设计图号	PD684A	确认	2024.11.14
会签确认日期	2024.11.14	批准	2024.11.14
件号备注	X7A2684AA X001~010		
共 2 页, 第 1 页	授权 PM241267

G99	安全钳
G00	名称

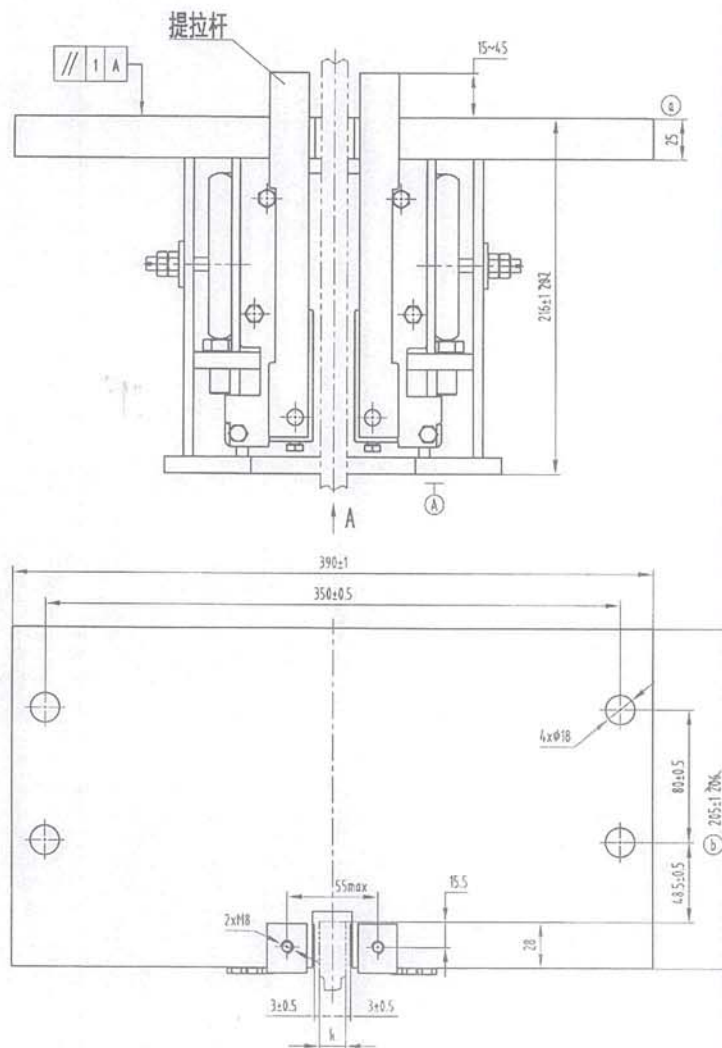
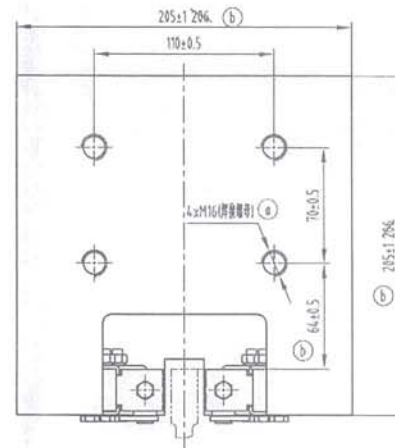
①	6	6000更改为6050, 更改更改为2, 206, 65更改为205, 64	李锐	24.11.15	宁波奥德普电梯部件有限公司 NINGBO AODEPU ELEVATOR COMPONENTS CO., LTD.	
②	2	增加板, 增加螺母说明	胡建升	22.07.18	安全钳	
标记	处数	更改内容	签名	日期	阶段 标记 重量 比例	
设计	1	22.04.28	标准化		1:3	
审核	2	24.10.15			共 2 张 第 1 页	
工艺			批准	2024.11.15	AX188A022
